改善箇所説明図

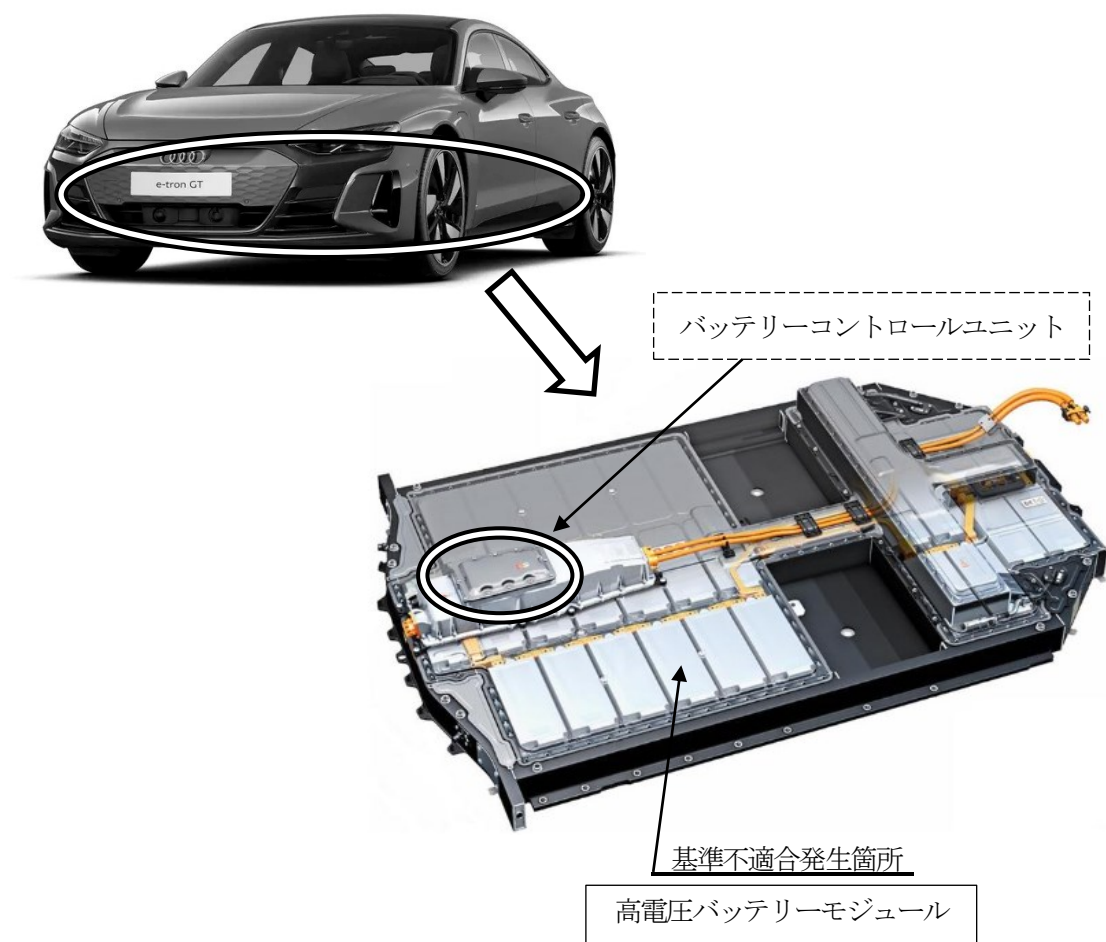
高電圧バッテリーにおいて、不適切に製造されたバッテリーモジュールが内蔵されたものがある。そのため、バッテリーモジュールの内部短絡が発生し、最悪の場合、熱によるバッテリー異常が発生し、火災に至るおそれがある。

全車両、専用テスターで車両を点検し、異常が確認されたバッテリーモジュールは良品と交換する。また、車両自己診断機能を備えた対策プログラムをインストールする。ただし、プログラムの準備に時間を要すことから、暫定措置として、ユーザーに対し定期的なバッテリーの点検入庫を要請するとともに、充電量を 80%までに制限するよう周知を行う。

識別：「931B」と記入したキャンペーンステッカーを車両に貼付する。
